Dotyczy: postępowania o udzielenie zamówienia publicznego nr ZP.271.017.2016 „Poprawa komunikacji lokalnej, ulica 11-ego Listopada w Suwałkach”

Zamawiający na podstawie art. 38 ust. 1 ustawy Prawo zamówień publicznych (tj. Dz. U. z 2015, poz. 2164) udziela odpowiedzi na pytania postawione w piśmie z dnia 15.02.2016 r:

Fot. 1

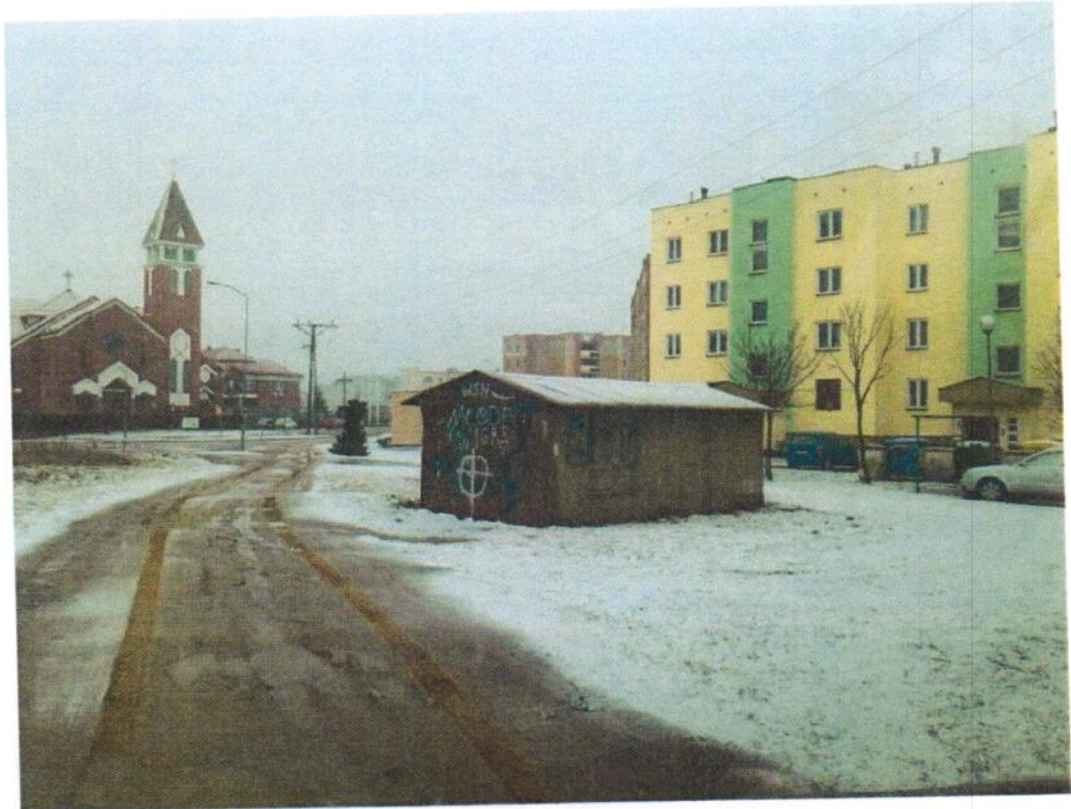
W kilometrażu około 0+180 po stronie lewej znajduje się budynek blaszany (fot. 1) który nie jest ujęty w projekcie jako obiekt przeznaczony do rozbiórki. Czy zamawiający przewiduje rozbiórkę ww. obiektu w ramach zadania oraz czy dysponuje odpowiednimi uzgodnieniami dotyczącymi rozbiórki z właścicielem budynku?

Nie należy ujmować do wyceny ww. budynku typu blaszak.
